ПЛАН МЕРОПРИЯТИЙ («ДОРОЖНАЯ КАРТА»)

поэтапного повышения уровня доступности объекта: Государственное бюджетное общеобразовательное учреждение средняя общеобразовательная школа № 80с углубленным изучением английского языка Петроградского района Санкт-Петербурга и предоставляемых на нем услуг для всех категорий инвалидов на 2019-2024 годы, находящегося по адресу: 197136, Санкт-Петербург, ул. Подковырова д.28,литера А

Организация доступности объекта

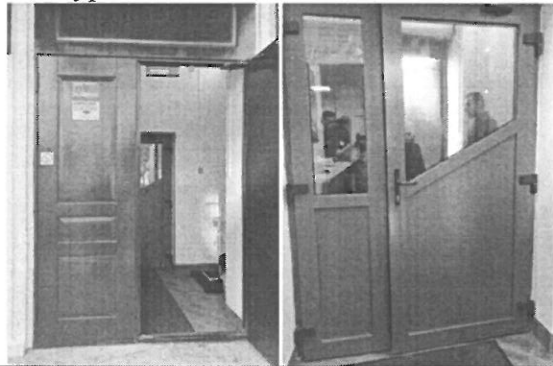
№ п/п	Наименование и фото зоны	Наименование мероприятия	Виды ремонта ОСИ, виды других работ	Сроки исполнения мероприятий	Ожидаемый результат по состоянию доступности ОСИ
1	2	3	4	5	6
1.	Места парковки для автотранспортных средств инвалидов				
1.1.	Парковка для МГН 	- Подготовить письмо в муниципальное образование по оборудованию парковочного места для инвалидов у прилегающей территории объекта: в соответствии СП 59.13330.2016		2019 год	ДП-В

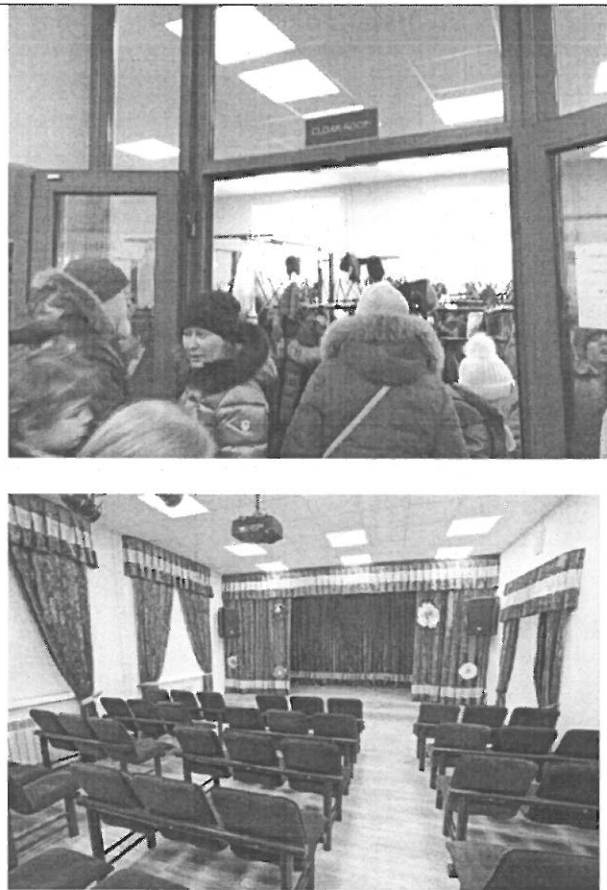
2.	<i>Входной узел</i>				
2.1.	<p>Наружный лестничный марш.</p> 	<p>-Рассмотреть возможность приобретения инвалидной коляски универсальной согласно ГОСТ Р 51079-2006 (ИСО 9999:2002) Технические средства реабилитации людей с ограничениями жизнедеятельности.</p> <p>- Разместить тактильно-контрастные указатели, выполняющие предупреждающую функцию перед лестничным маршем. п.4.1.12 СП 59.13330.2012 п.5.1.12 СП 59.13330.2016,</p> <p>- Выделить цветом или фактурой краевые ступени наружной лестницы согласно п.4.1.12 СП 59.13330.2012 п.5.1.12 СП 59.13330.2016</p> <p>- Вдоль обеих сторон внутренней лестницы установить опорные поручни. Поручни следует располагать на высоте 0,9 м. согласно п.5.2.15 СП 59.13330.2012 п. 6.2.11 СП 59.13330.2016</p>	<p>ТР,ПСД</p> <p>ТР</p> <p>ТР</p> <p>ТР,СТР</p>	<p>2019 -2024 год</p> <p>III кв.2019 год</p> <p>III кв.2019 год</p> <p>2019 -2024 год</p>	<p>ДЧ-К,О</p> <p>ДП-С</p> <p>ДП-С</p> <p>ДП-О,С,Г,У</p>

2.2. Площадка. Входная дверь

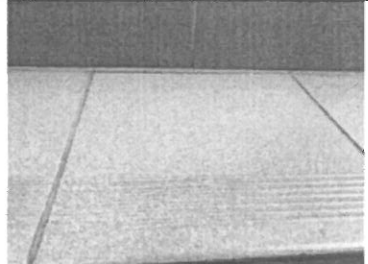
- Разместить тактильно-контрастные указатели, выполняющие предупреждающую функцию перед входной дверью. ГОСТ Р 52875-2007 п. 4.3.1 «Указатели тактильные наземные для инвалидов по зрению. Технические требования».

- Оборудовать навес водоотводом на входной площадке при входе в соответствии с п.5.1.3 СП 59.13330.2012 п.6.1.3 СП 59.13330.2016
- Обозначить входной узел тактильной пиктограммой доступности для инвалидов. п.5.5.8 СП 59.13330.2012 п.6.5.9 СП 59.13330.2016

- Использовать контрастные сочетания цветов в применяемом оборудовании (дверь стена, средства визуальной информации). согласно п.5.1.5 СП 59.13330.2012

- Привести ширину дверных полотен до норматива, не менее 0,9 м.согласно п.5.1.4 СП 59.13330.2012 п.6.1.5 СП 59.13330.2016
- В полотнах наружных дверей, следует предусматривать смотровые панели согласно п.5.1.4 СП 59.13330.2012 п.6.1.5 СП 59.13330.2016

- Привести параметр «высота каждого элемента порогов» в соответствие нормативному значению, или заменить дверную коробку для понижения порога согласно п.5.1.4 СП 59.13330.2012 п. 6.1.5 СП 59.13330.2016, п.5.1.4

- Установить доводчик с задержкой закрывания от 5 секунд п.5.1.6 СП

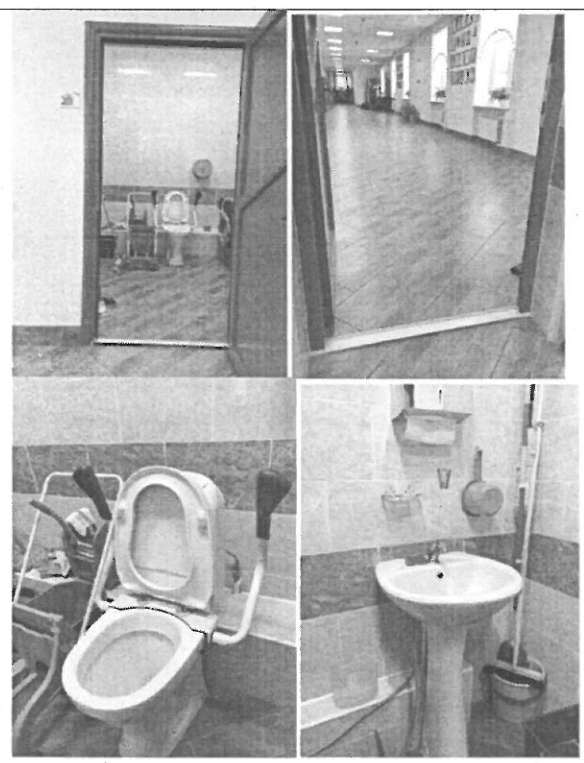
3.	Пути движения внутри здания				
3.1	<p>Коридоры и двери</p> 	<p>- Установить тактильную мнемосхему движения п.7.1.8 СП 59.13330.2012 п.8.1.6 СП 59.13330.2016</p> <p>- Разместить, устройство отображения и передачи визуальной информации, по типу «бегающая строка» п.6.5.7 СП 59.13330.2012</p> <p>- Приобрести текстофоны, снабженные клавиатурой и дисплеем для отображения текстовой информации (либо эквивалент этого оборудования) для передачи информации инвалидам с нарушениями слуха согласно п.5.5.6 СП 59.13330.2012</p>	ТР	2019-2024 год	ДП-В
			ТР, ПСД	2019-2024 год	ДП-Г
			ТР	III кв.2019 год	ДП-Г

<p>п.6.5.7 СП 59.13330.2016 -Гардероб обозначить пиктограммой доступности для инвалидов выполненной рельефно-графическим и рельефно-точечным способом).</p> <p>п.6.5.9 СП 59.13330.2016 - Оборудовать пути движения знаками, обеспечивающих непрерывность информации, своевременное ориентирование и однозначное опознание объектов и мест посещения согласно п.5.5.4.СП 59.13330.2012</p> <p>п.6.5.1 и 6.5.2 СП 59.13330.2016 - Нанести тактильные предупреждающие указатели глубиной 0,5-0,6 м с высотой рифов 4 мм на участках пола перед дверными проемами на расстоянии «С» согласно п.5.2.3 СП 59.13330.2012</p> <p>п.6.2.3 СП 59.13330.2016 -Приобрести перекатный инвентарный пандус для преодоления дверных порогов согласно п.5.2.13 СП 59.13330.2012</p> <p>п. 6.2.9 СП 59.13330.2016 -Дверные проёмы обеспечить контрастным сочетанием цветов в применяемом оборудован. (дверь, стена, ручка; средства виз.информации) согласно п. 6.4.1 СП 59.13330.2016</p>	<p>ТР</p> <p>ТР</p> <p>ТР</p> <p>ТР</p> <p>ТР</p>	<p>III кв. 2019 год</p> <p>2019-2020 год</p> <p>2019-2020 год</p> <p>2019-2020 год</p> <p>III кв.2019 год</p>	<p>ДП-В</p> <p>ДП-В</p> <p>ДП-С</p> <p>ДП-К,О</p> <p>ДП-С</p>
